To: 5.1.2e | 5.1.2e @barendrecht.nl]; 5.1.2e | 5.1.2e @barendrecht.nl]
From: 5.1.2e
Sent: Mon 12/4/2023 1:33:51 PM
Subject: FW: Advies VRR op plan Amzo speellocatie
Received: Mon 12/4/2023 1:33:53 PM

De Veiligheids Regio Rijnmond (VRR) heeft geschakeld. Hieronder lees je de belangrijkste zaken uit het advies dat zij geven op het speelveldplan van Amzo.

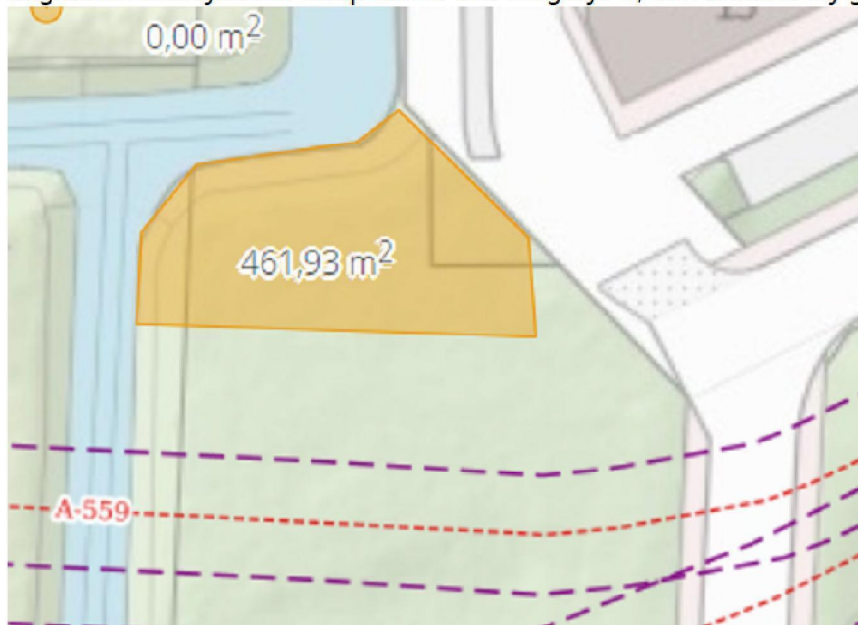
Ik heb weer overleg gehad met de partij die ons speelterrein vormgeeft digitaal. Zij vragen of het mogelijk is om exacte aanduiding te kunnen geven in lengtes en breedtes. Zij kunnen niet veel invulling geven met enkel de vermelding van het aantal vierkante meters. Is er een mogelijkheid dat er bijv. iemand samen met ons een opmeting doet, zodat zij gericht aan de slag kunnen met alle gewenste meters en eisen?

De afbeelding die hieronder is toegevoegd geeft helaas niet goed duidelijkheid aan de ontwerpers en maakt dat zij dus in het ongewisse verblijven. Ik hoop dat er iets mogelijk is, dan kunnen wij gericht verder.

Er liggen twee leidingen, de A-559 en de A-517. De meest noordelijke is bepalend, de A-559.

In onderstaande afbeelding staan twee gele paaltjes. Dit zijn de markeringen voor de locatie waar de gasleiding loopt, zie rode cirkels.

De leiding loopt ondergronds van paaltje naar paaltje, met een lichte afbuiging. Vanaf deze lijn moet 15 meter afstand worden gehouden.

Buiten deze 15 meter mag het speelveld ingetekend worden. Voor de kromming, zie de eerdere afbeelding (eerder in de mailwisseling).

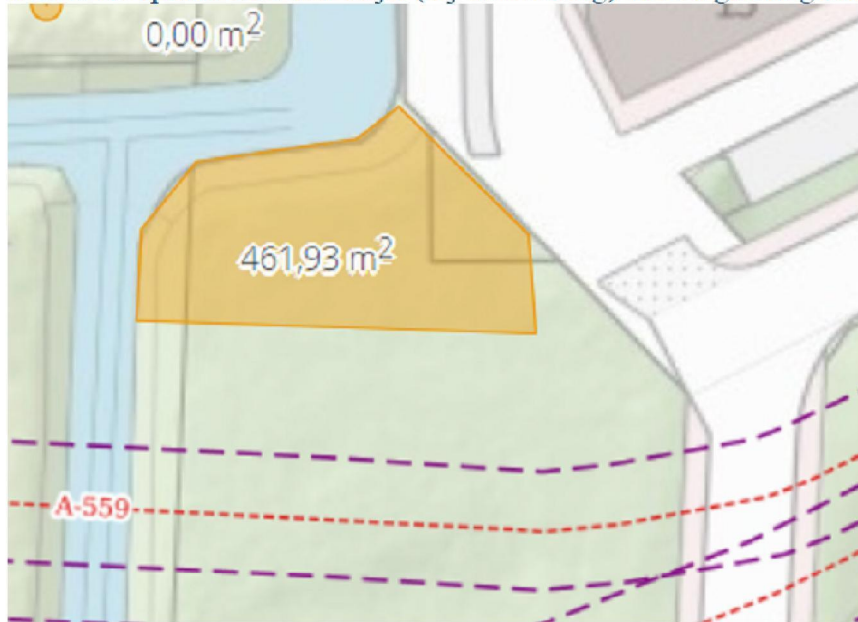
VRR: Voor het meest geloofwaardige scenario bij een buisleiding (een fakkelbrand) houden wij een afstand van 15 meter aan. Deze zou ik hier dan ook aanraden.

Het speelveld was nu ingetekend direct buiten de belemmeringstrook op 5 meter van de leiding. Wanneer je nog eens 10 met moet opschuiven dan blijft (bij benadering) het volgende gebied (incl. talud) over om in te vullen.

Ik weet niet of dit voldoende ruimte geeft jullie.

Nu is 15 meter wel een adviesafstand waar we misschien nog wel *iets* van kunnen afwijken.

Wanneer het voor het plan passend is om tussen de 10 en 15 meter van de leiding te liggen lijkt mij dit ook nog wel acceptabel is.

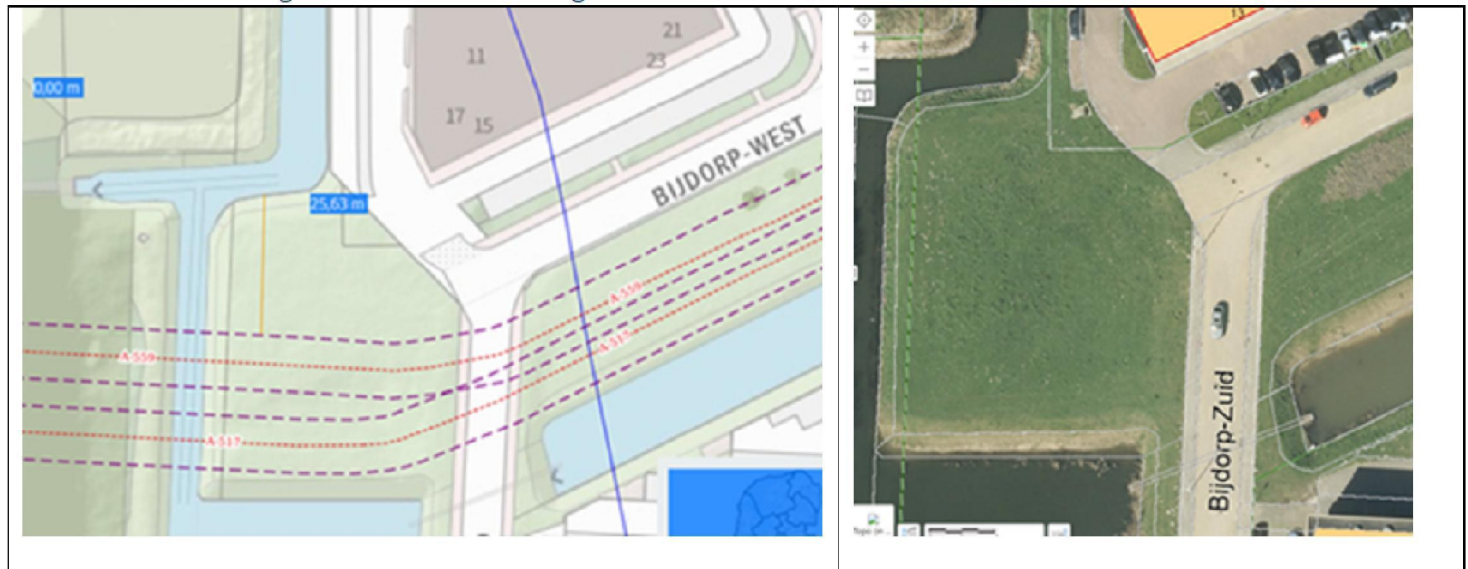
Ik heb je voorstel de organisatie ingestuurd om te kijken of je concept haalbaar is, en dit vooral in relatie tot leidingen die er lopen.

Uitkomst is dat het eea best een lastig verhaal is.

Hieronder een tekening waarop de leidingen met een rode stippellijn zijn weergegeven.

De rode stippellijnen worden geflankeerd door paarse stippellijnen die de belemmeringenstrook van de leidingen weergeven.

Binnen de belemmeringenstrook is bouwen en graafwerk verboden.

Dan blijft dus alleen het gedeelte van het perceel buiten de belemmeringenstrook over.

Daar zou het ontwerp een kwartslag gedraaid misschien net inpassen. Misschien dat daar nog naar gekeken kan worden door de

- Wij hebben direct contact opgenomen met de ontwerpers. Zij geven aan dat dit prima binnen de beschikbare ruimtes

213388passend is. Hierbij is er dus al rekening gehouden met de onderliggende buizen. Zij zullen enkel op de schuine vlak0044

wat tekenaanpassingen moeten maken, deze vraag is inmiddels aan hen gesteld.
